**Neuaufstellung des Bebauungsplanes Nr. II/V 2.1  
„Verlängerung des Epiphanienveges südlich der Straße Bardenhorst in  
Richtung Vilsendorfer Straße mit ergänzender Wohnbebauung“**

**Auswertung der Beteiligungsverfahren / Offenlegung**

- der Öffentlichkeit gemäß § 3 (2) BauGB
- der Behörden und Träger öffentlicher Belange gemäß § 4 (2) BauGB
- Änderungsvorschläge der Verwaltung

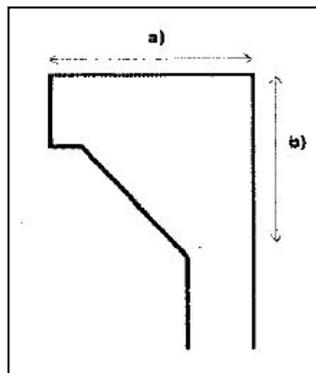
In Ihrer Stellungnahme wird hierzu keine Abwägung vorgenommen, sondern lediglich die gegenwärtig existierende Lösung als nicht den Ausbaustandards des Amtes für Verkehr entsprechend bewertet. Bei Betrachtung der heutigen „provisorischen“ Wendanlage können die Einwender nach gut 20 Jahren jedoch feststellen, dass dieses Provisorium (aktuell nachgemessen, siehe Bild unten) bereits heute den grundsätzlichen Anforderungen selbst für die Müllentsorgung entspricht:

Es handelt sich bereits heute um einen einseitigen Wendehammer für Fahrzeuge bis 10 m Länge (dreiaxsiges Müllfahrzeug) mit den Abmessungen ca. a) 15,00 m x b) 20,00 m, der den Richtlinien für die Anlage von Stadtstraßen in Deutschland gemäß dem gültigen technischen Regelwerk RaST 06 entspricht oder zumindest sehr nahe kommt. Da die Randbereiche über die Jahre teilweise mit Erde bedeckt wurden, sind die tatsächlichen Abmessungen noch größer. Die Aussage in der Stellungnahme der Verwaltung ist somit

Diese vorhandene Lösung könnte ggf. auch am Süddende a) durch eine „flexible Pömpellösung“ mit gesichertem Durchstich zur Verlängerung auf den Epiphanienveg erweitert werden. Diese und weitere konstruktive Lösungsvorschläge haben die Einwender unter Beteiligung des Bezirksbürgermeisters im Erörterungstermin am 19.1.2016 gemacht. Eine Lösung dieser Problematik ist sicher realisierbar, wenn man mit dem notwendigen kreativen Gestaltungswillen an die Sa-
